変更前	変更後	変更理由																																																															
<p>2.33 5・6号機 放射性液体廃棄物処理系</p> <p>(中略)</p> <p>2.33.2 5・6号機 仮設設備 (滞留水貯留設備)</p> <p>(中略)</p> <p>2.33.2.2 基本仕様</p> <p>(中略)</p> <p><u>c. (廃止) メガフロート (完成品)</u></p> <p><u>d. 水位警報</u></p> <p>(中略)</p> <p>(2) 移送設備</p> <p>a. 移送ポンプ (完成品)</p> <table border="0"> <tr> <td>台数</td> <td colspan="2">16台</td> </tr> <tr> <td>容量 揚程 台数</td> <td>13.8 m³/h</td> <td>20 m×3台</td> </tr> <tr> <td></td> <td>20 m³/h</td> <td>33 m×2台</td> </tr> <tr> <td></td> <td>20 m³/h</td> <td>54.4 m×5台</td> </tr> <tr> <td></td> <td><u>20 m³/h</u></td> <td><u>65 m×1台</u></td> </tr> </table> <p>(追設)</p> <table border="0"> <tr> <td>容量 揚程 台数</td> <td>13.8 m³/h</td> <td>20 m×1台</td> </tr> <tr> <td></td> <td>24.2 m³/h</td> <td>65 m×1台</td> </tr> <tr> <td></td> <td><u>20 m³/h</u></td> <td><u>65 m×1台</u></td> </tr> <tr> <td></td> <td>13.8 m³/h</td> <td>13 m×1台</td> </tr> <tr> <td></td> <td>35 m³/h</td> <td>43.2 m×1台</td> </tr> </table> <p><u>(廃止)</u></p> <table border="0"> <tr> <td>容量 揚程 台数</td> <td><u>20 m³/h</u></td> <td><u>35 m×1台</u></td> </tr> <tr> <td></td> <td><u>12.5 m³/h</u></td> <td><u>35 m×3台</u></td> </tr> </table>	台数	16台		容量 揚程 台数	13.8 m ³ /h	20 m

図-4 5・6号機 滞留水貯留設備 全体概要図

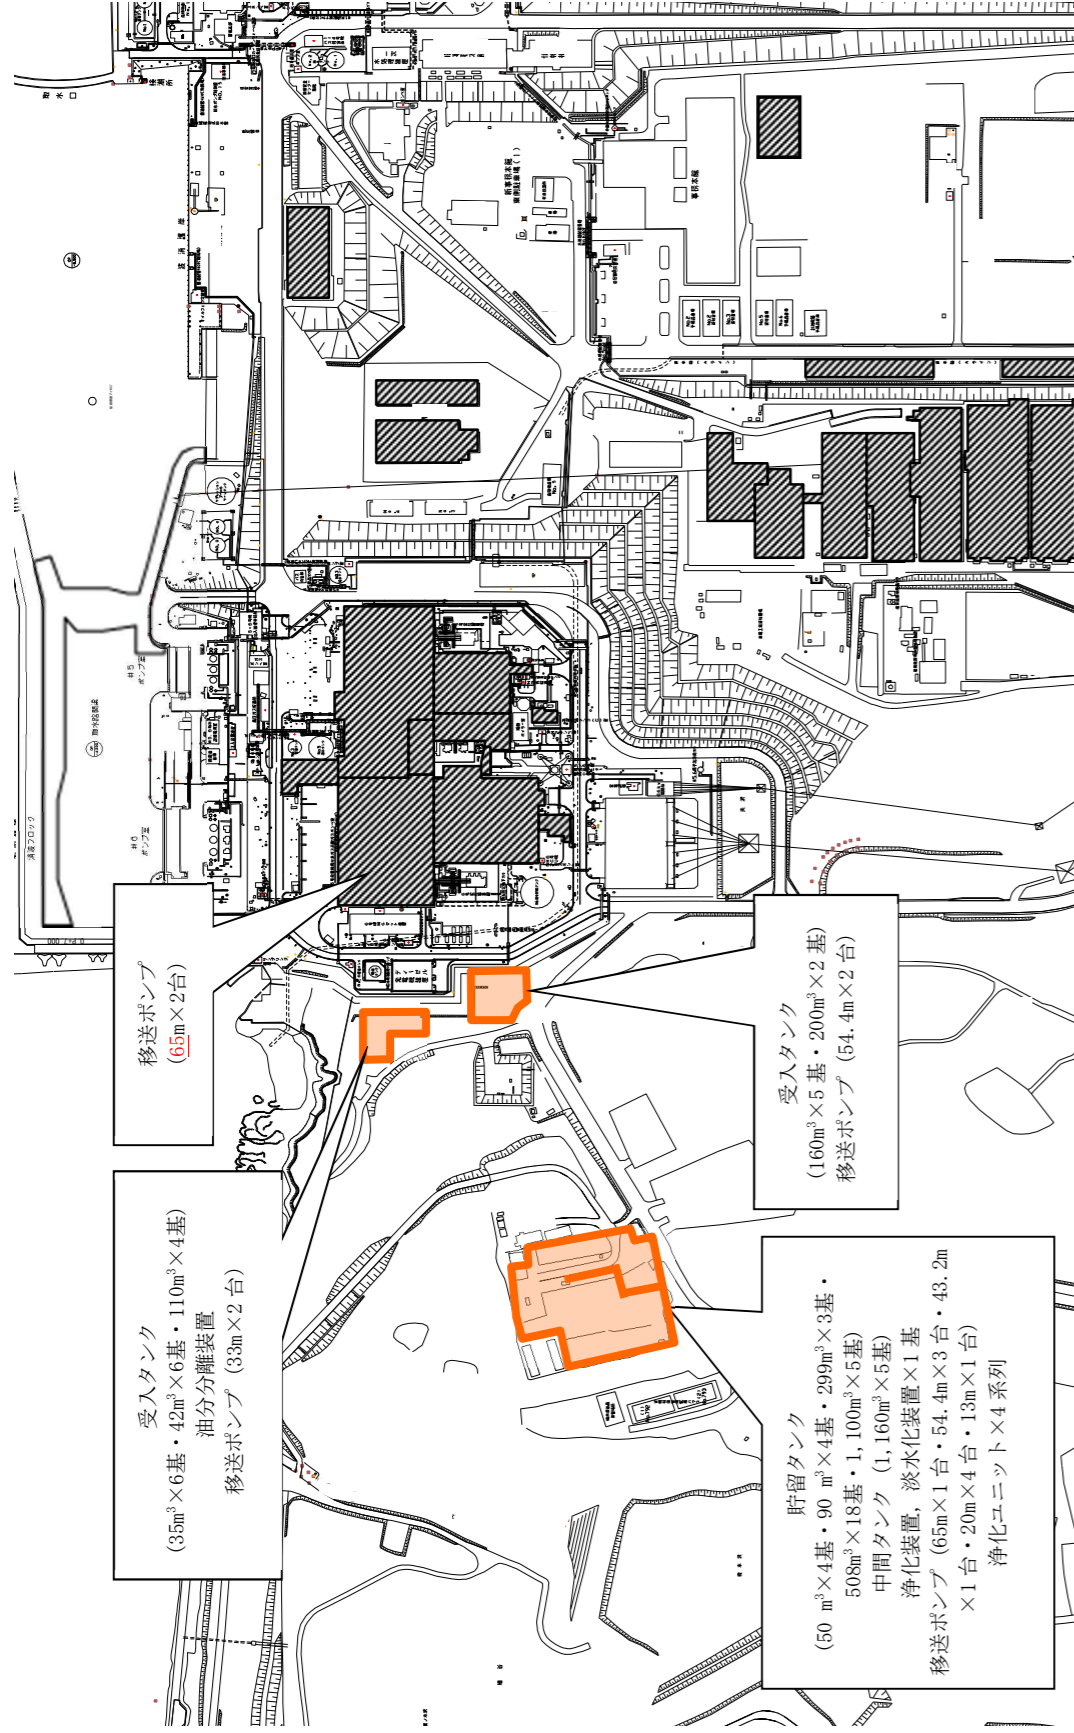
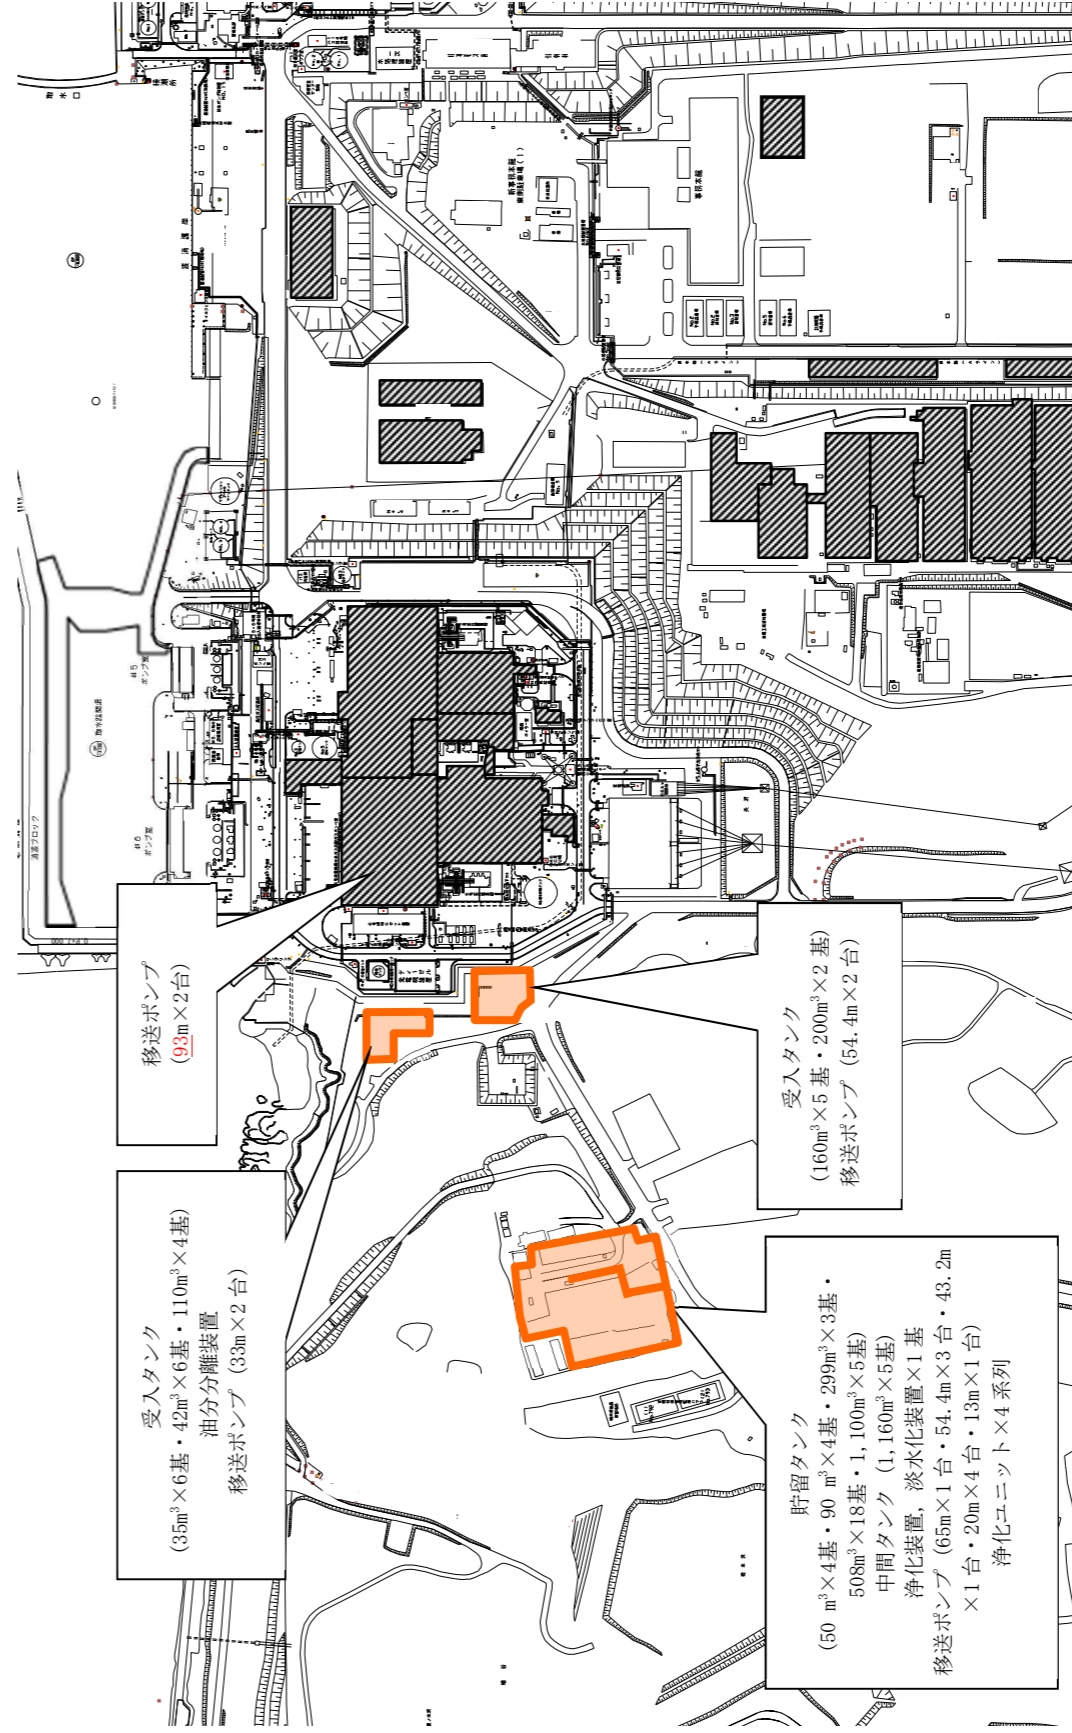
移送ポンプ改良に伴う、図面の変更
